Број: 404-02-50/3/2018-11

Одговор на питање – појашњење I Конкурсне документације за јавну набавку број 25/2018 – Реконструкција тротоара у улици Димитрија Туцовића у Ужицу

ДЕТАЉ ВЕРТИКАЛНЕ РЕШЕТКЕ ЗА СТАБЛО

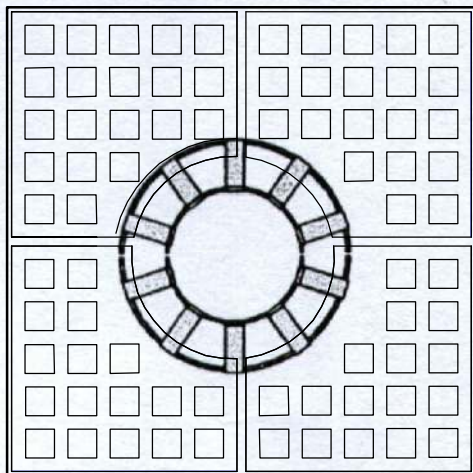
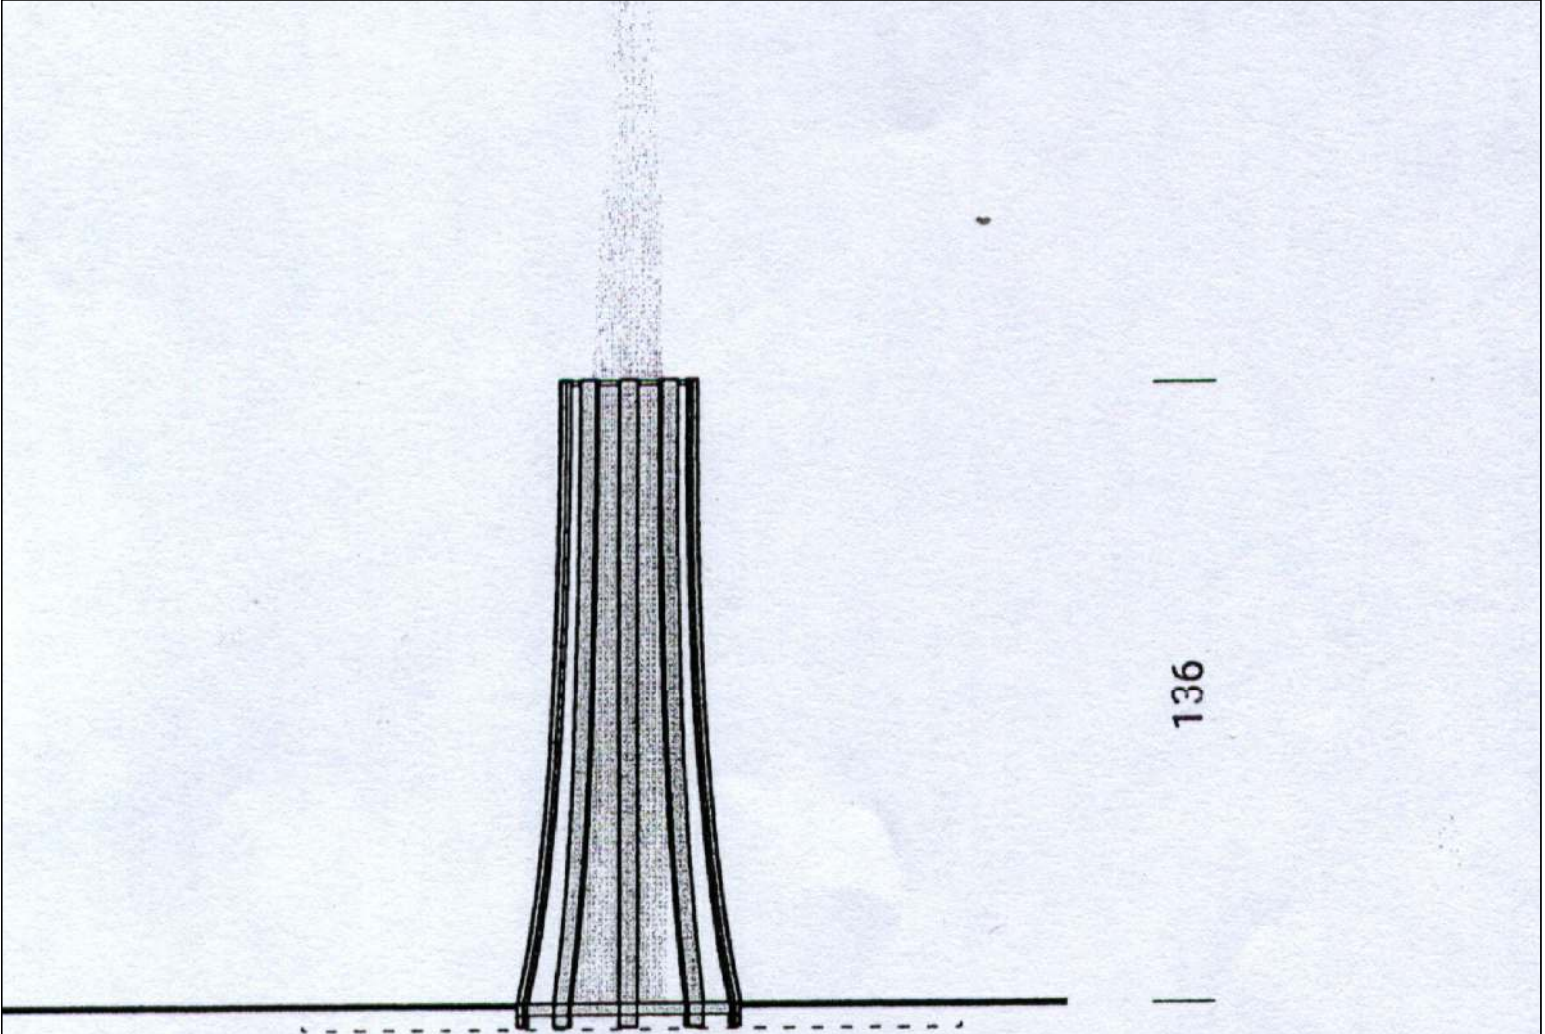
5.3. Набавка, транспорт и уградња вертикалне решетке цилиндричног облика за заштиту стабла нове саднице.... ком 1

Молимо Вас да нам доставите детаље за наведене позиције.

Детаљ вертикалне заштитне решетке-корсете дат је у прилогу појашњења. Остали детаљи су већ дати у графичком прилогу који је саставни део конкурсне документације.

РЕШЕТКА СЕ ПОСТАВЉА НА ПРЕДВИЂЕНУ ПОЗИЦИЈУ
И ФИКСИРА СИГУРНОСИМ ШРАФОМ ОД ПРОХРОМА ЗА
ХОРИЗОНТАЛНУ РЕШЕТКУ
